改善箇所説明図

エアコンコンプレッサ

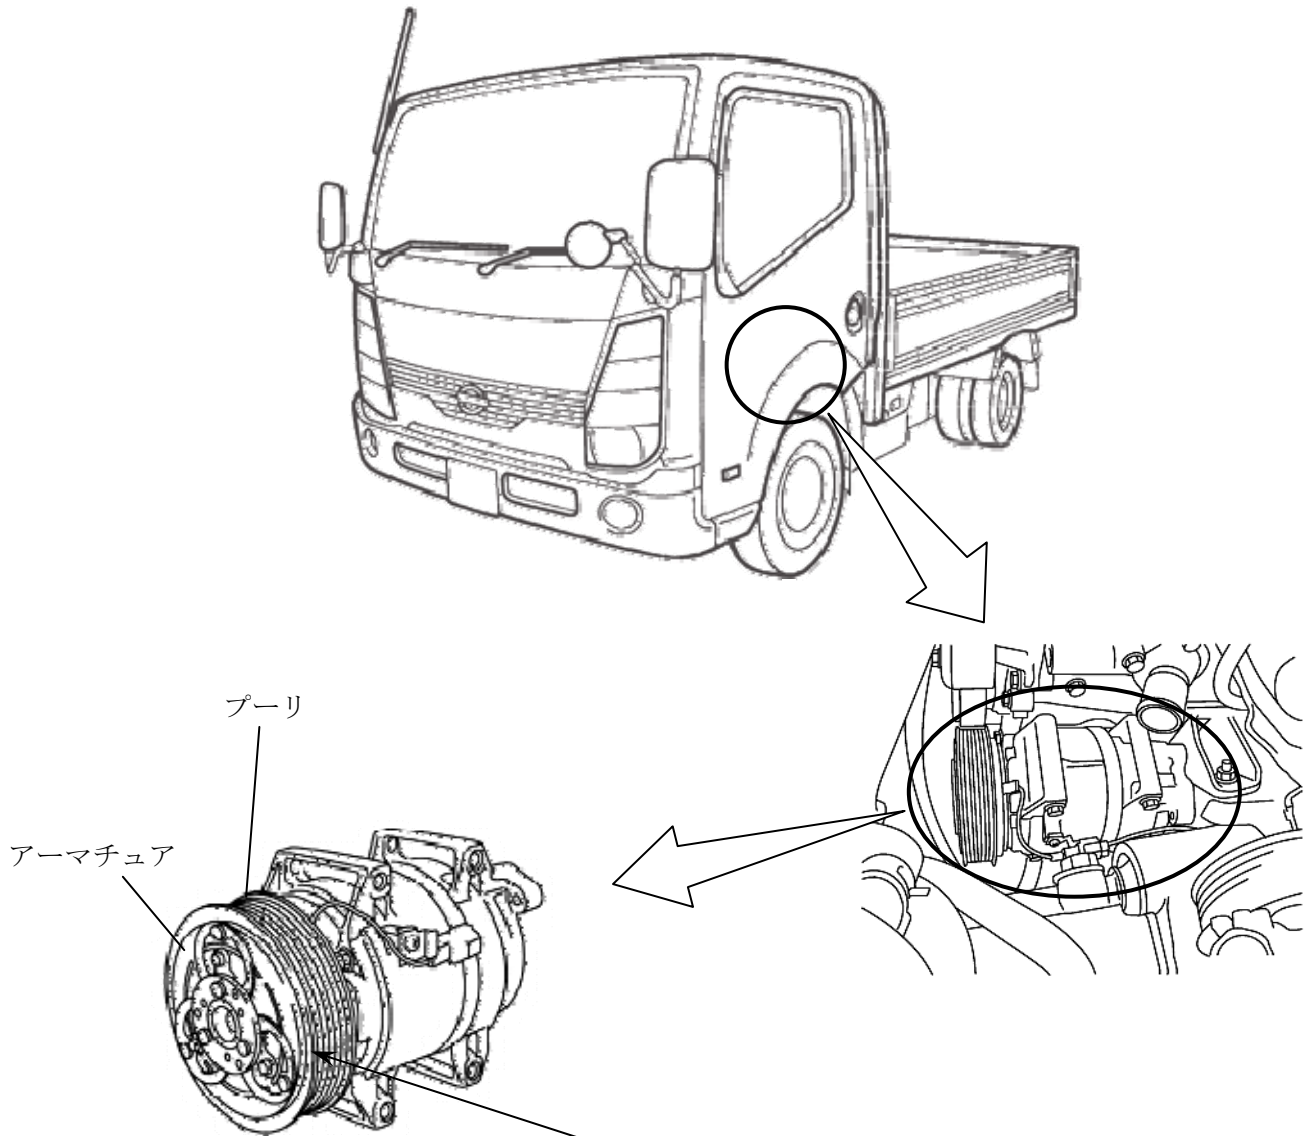
基準不適合発生箇所

エアコンコンプレッサにおいて、プーリ部のアーマチュア（エアコンコンプレッサとプーリを断続する円盤）を成形する際の型が不適切なため、強度が不足しているものがある。そのため、使用過程で当該アーマチュアが脱落してエアコンが効かなくなり、最悪の場合、当該アーマチュアが路上に落下するおそれがある。

改善の内容

全車両、当該エアコンコンプレッサを良品と交換する。
